Rondo – kiukaan huoltopakkausohje

Rondo – servicepaket och instruktioner

Kytkäntäkaava

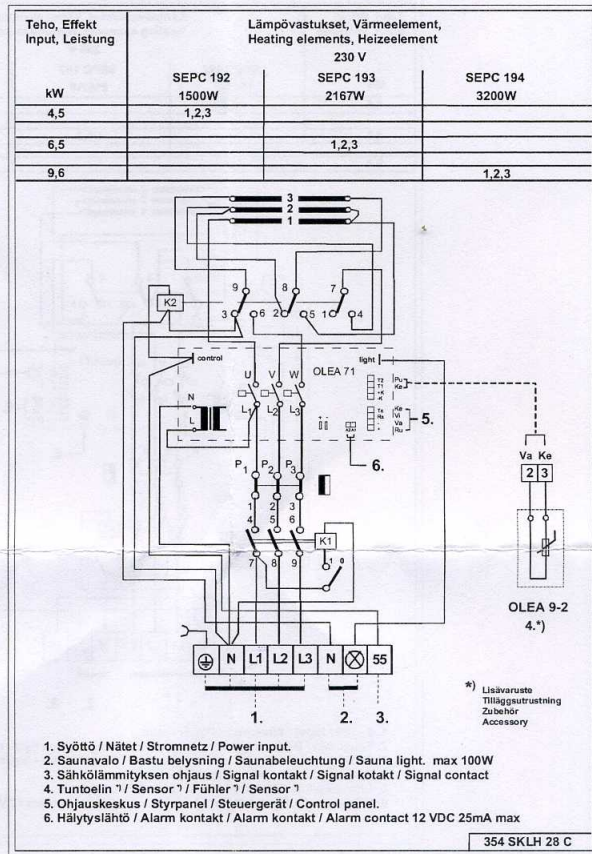
Piirikortille ja ohjauspaneeliin on tehty ohjelma päivitys kesäkuussa 2012. Tästä johtuen on piirikortti (OLEA71) ja ohjauspaneeli (RA 19) vaihdettava yhtä aikaa, jotta kiuas toimisi oikein.

Kiukaan muhimislämpötilaa ja täystehon toimintaa on muutettu siten, että niissä on 20 °C hystereesi, (ennen 2 °C) jos muhimislämpötila asetus on esim. 220 °C, putoaa lämpötila 200 °C :en ennen kuin muhimislämpötila alkaa lämmittää kivitilaa uudelleen. Täystehon lämpötilassa tapahtuu sama, jos asetus on esim. 300 °C putoaa lämpötila 280 °C:en ennenkuin täysteho menee uudelleen päälle.

Reläkortet och styrpanelens program har uppdaterats i Juni 2012. Därför skall reläkortet (OLEA71) och styrpanelen (RA-19) alltid bytas samtidigt vid reparation.

Underhållsvärmens funktion har ändrats så att hysteresen i regleringen nu är 20 grader (mot tidigare 2 grader). I praktiken betyder detta att vid en inställning på 220°C som underhållsvärme så pendlar temperaturen mellan 220°C och 200°C. Samma ändringar har gjorts i temperaturregleringen vid full effekt, d.v.s. vid ett inställt värde på 300°C kommer temperaturen att sjunka till 280°C innan effekten kopplas på.
